Serviceinformation:

Bezeichnung: AT – Turbolader | Artikel Nr.: STTC0318, STTC0318XKIT

Beispiel Grafiken

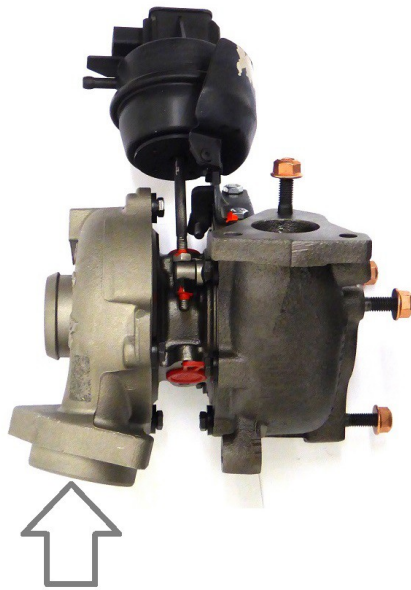
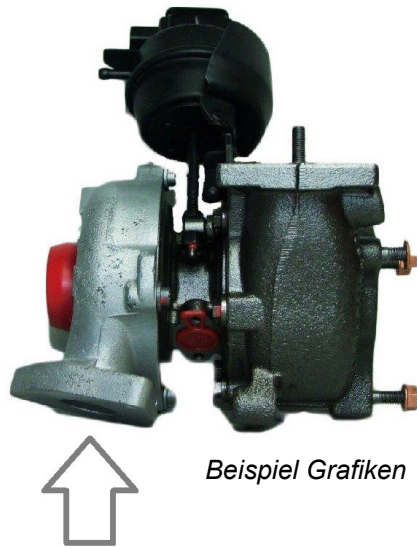
*Teilweise wurde das Turboladergehäuse herstellerseitig ersetzt.
Fahrzeugspezifisch kann der zusätzliche Einbau eines Dämpfers/Adapters am
Verdichteraustritt notwendig sein (siehe „Variante -2“). Dieser kann original bei VAG
bezogen werden.*
